2023_CBS_09385 2023/80003 R - Negatief stedenbouwkundig attest - Derbystraat, 9051 Gent - Bekrachtiging

NEGATIEF STEDENBOUWKUNDIG ATTEST

Straat en nummer: Derbystraat 81-169
Postnummer en gemeente: 9051 Gent
Kadastrale gegevens: 25^{ste} afdeling, sectie A, nr. 266L2 en M2

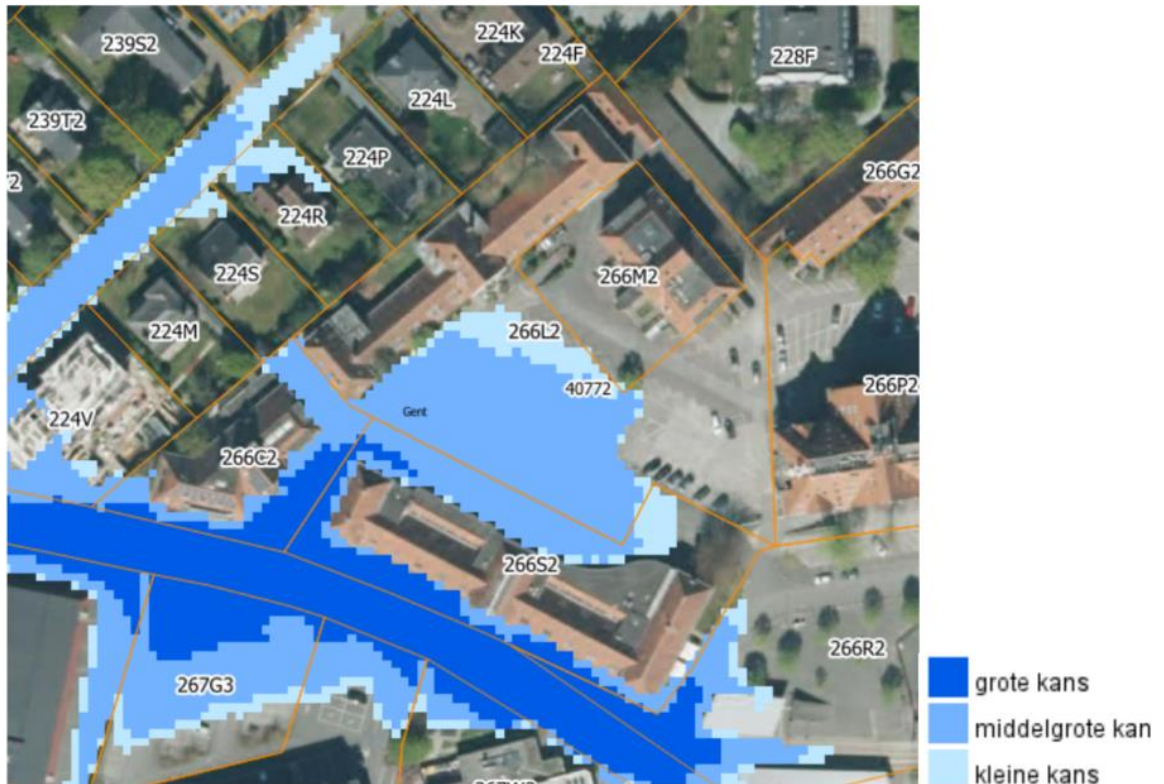
1. Overstromingsproblematiek - Pluviale overstromingskaarten

Hieronder is een printscreen gevisualiseerd van de pluviale overstromingscontouren toekomstig klimaat ter hoogte van het projectgebied.

Indien in het project een ophoging of bebouwing binnen de overstromingscontour van middelgrote kans, zal door het project ruimte voor water verloren gaan, die zich bevindt tussen het huidige maaiveld en het overstromingspeil. Dat peil wordt op basis van de op dit moment beschikbare gegevens waaronder de kaarten 'overstroombaar gebied' ingeschat op 7,93 m TAW. Dit zou betekenen dat er berging verloren gaat. Er dient bijgevolg een compensatie te worden voorzien. Zo niet, bestaat de kans dat problemen naar afwaarts gelegen gebieden wordt afgewenteld. De negatieve effecten van het project op het watersysteem wat verlies aan ruimte voor water betreft, dienen gemilderd te worden.

- * het vloerpeil van de gebouwen binnen de contour van het overstromingsgevoelig gebied dient voldoende hoog worden gekozen (minstens 30 cm boven het overstromingspeil), om het gebouw te beschermen tegen wateroverlast. Dat overstromingspeil wordt op basis van de op dit moment beschikbare gegevens (de kaarten overstroombaar gebied en het Digitaal Hoogtemodel Vlaanderen II) ingeschat op 7,93 m TAW.

- * eventuele ondergrondse constructies binnen voornoemde contour worden ook waterdicht afgewerkt incl. de doorvoeropeningen van leidingen en de verluchttingsopeningen. De plaatsing van een ondergrondse mazouttank is niet toegelaten;

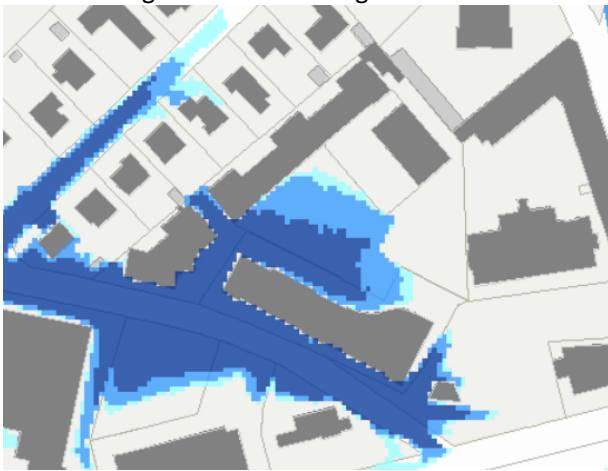
- In de zone van 10 meter die onverhard (+ niet onderkelderd) gelaten wordt ten opzichte van de perceelsgrens wordt een beo-veld voorzien. De ontwikkeling van zo een veld zorgt ervoor dat hier geen of moeilijker bomen/struiken kunnen gepland worden of een infiltratievoorzieningen aangelegd. Een beo-veld zou ook kunnen aangelegd vanuit de kelder. Dit dient bekeken worden in het ontwerp.
- De infiltratievoorzieningen dienen volgens de dimensionering van de GSV bovengronds aangelegd op voldoende afstand van de gebouwen, bomen en van de perceelsgrens. Boven een ondergrondse parking kan er geen infiltratievoorziening aangelegd te worden.

De wijze waarop het programma wordt vormgegeven leidt er toe dat er een grote parkeerbehoefte zal zijn, wat zich ruimtelijk vertaalt in een quasi volledige onderkeldering van het terrein voor een ondergrondse parkeerbak. De grote footprint van de gebouwen leidt tot het aanleggen van verschillende noodzakelijke brandweewegen en toegangspaden, wat voor veel verharding zal zorgen.

Het perceel wordt nagenoeg volledig bebouwd en verhard waardoor er geen rechtstreeks infiltratie van hemelwater mogelijk is. De combinatie van verhardingen en bebouwing zorgt ervoor dat er te weinig ruimte voor water resteert. Bovendien legt artikel 12 van het Algemeen Bouwreglement op dat verharding beperkt moet blijven. Hierdoor kan worden geoordeeld dat het innemen van extra open ruimte door de aanvraag het schadelijk effect op de waterhuishouding van dit gebied doet toenemen. Door de toename van de verharde oppervlakte wordt de infiltratie van het hemelwater in de bodem beperkt.

Dit leidt tot een negatieve waterparagraaf.
